Zwischenbericht Teilgebiete

Anlage zum Schreiben 10-8771.5044-115687/2020

Erste Fragen und Anmerkungen zum Zwischenbericht Teilgebiete der Bundesgesellschaft für Endlagerung (BGE) bezüglich der identifizierten Gebiete in Bayern

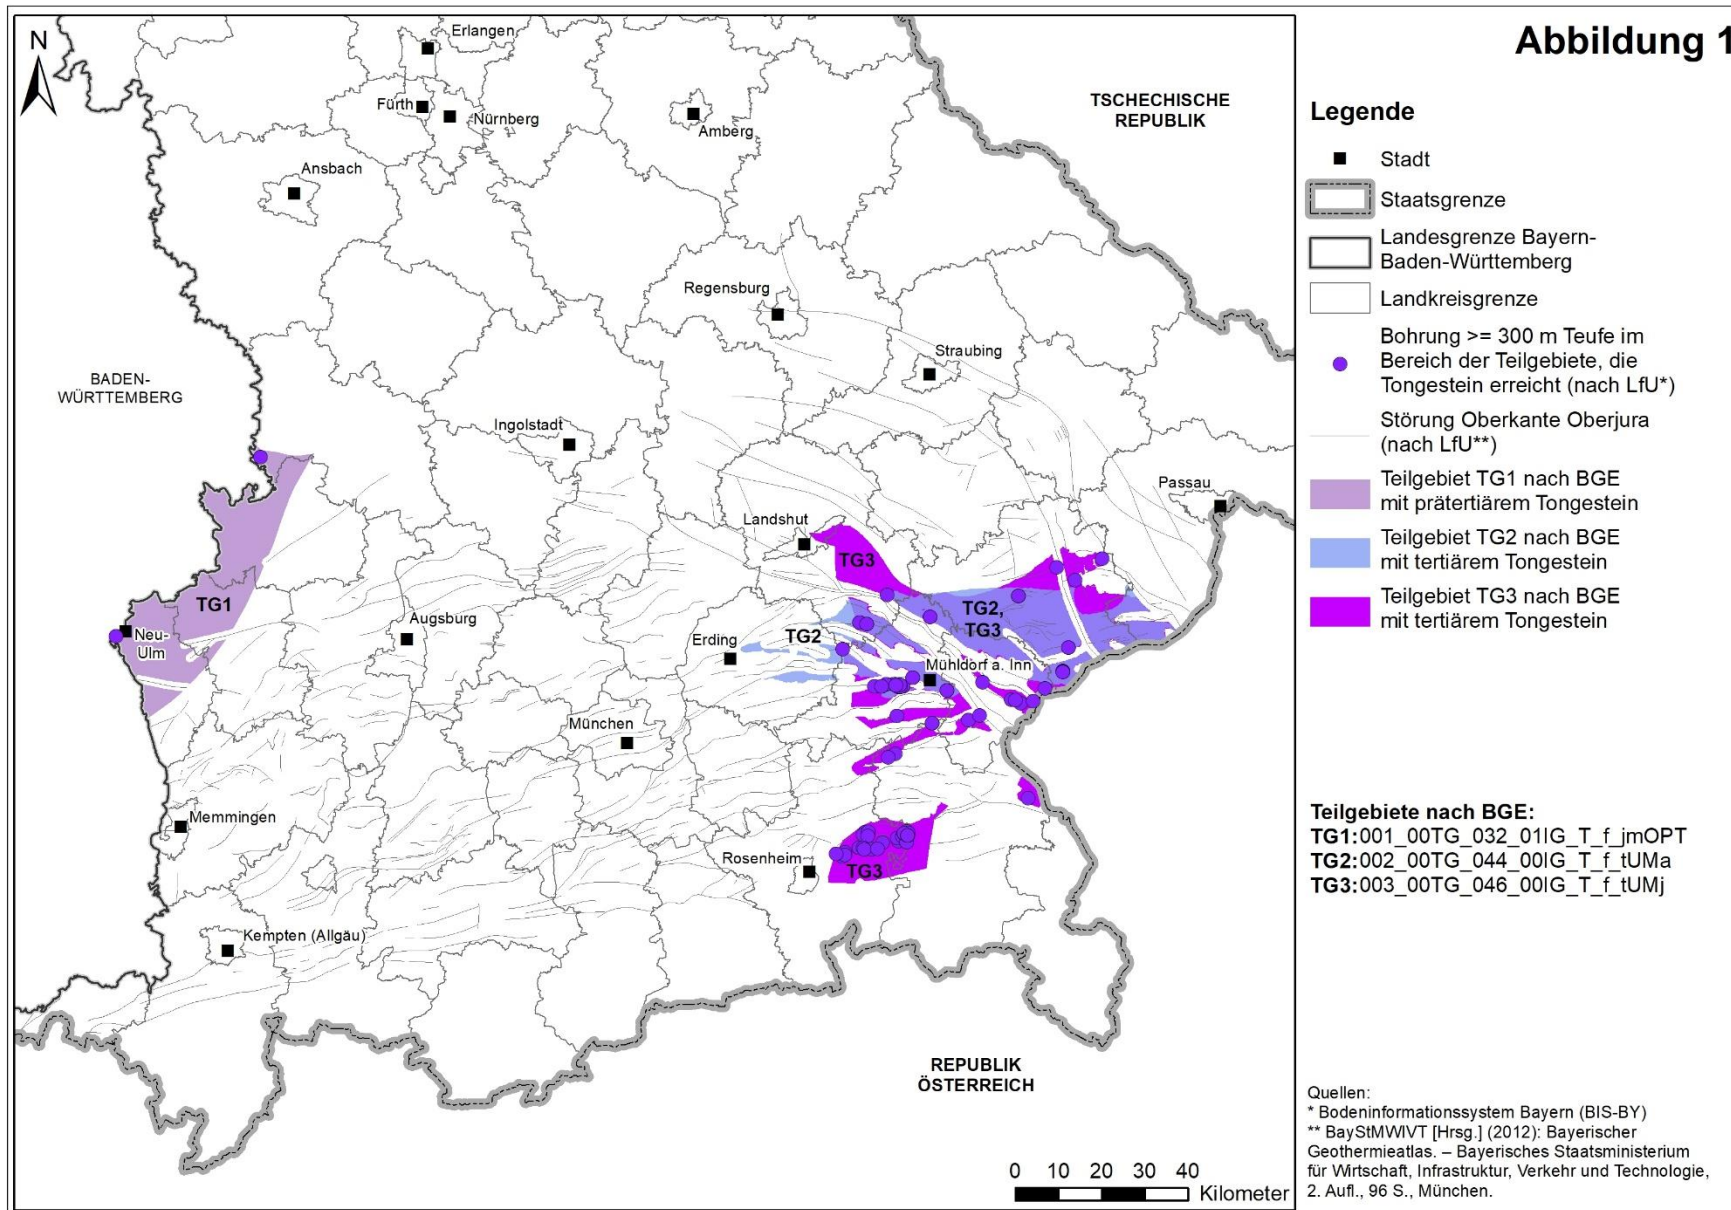
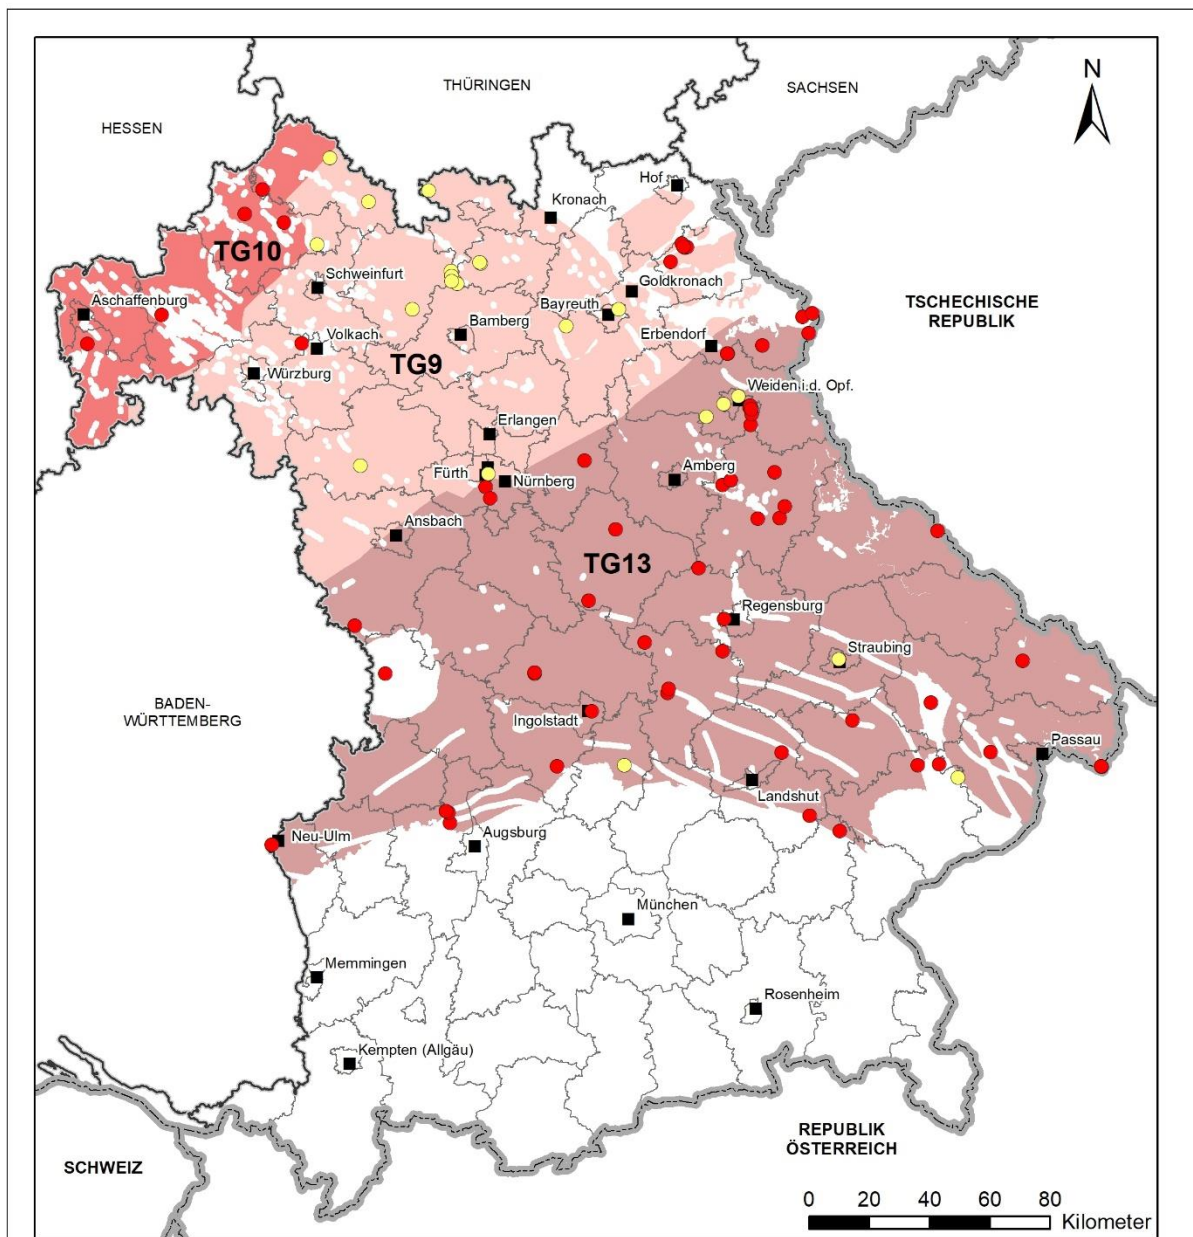
Innerhalb von Teilgebiet 78 werden Salzgesteine durch Wasser gelöst („unterirdisch weggespült“). Durch die Lösung sind im potenziellen Wirtsgestein lokal Hohlräume entstanden. Diese

haben sich teilweise bis an die Oberfläche durchgepaust und wurden vom LfU als Subrosionssenken sowie insbesondere in den Störungszonen als Erdfälle identifiziert.

Im Teilgebiet wurden Subrosionssenken, in denen tertiär- und pleistozänzeitliche Kiese, Sande und Tone abgebaut worden sind, nachgewiesen.

Die BGE hat offenbar die Daten des LfU zur Verbreitung der Subrosionssenken, der Störungen und der Erdfälle bei der Teilgebietsidentifikation nicht berücksichtigt.

Auch die bedeutende Heustreuer Störungzone liegt innerhalb des Teilgebiets und wurde von der BGE offenbar bei der Ausweisung des Teilgebietes nicht berücksichtigt.

- die Datenlieferung zu den atektonischen Störungen und Hinweise des LfU berücksichtigt oder begründet, warum sie diese nicht verwendet.
- zur Bewertung nicht den Störungsdatensatz mit der größten Generalisierung, sondern den genauesten Datensatz verwendet.
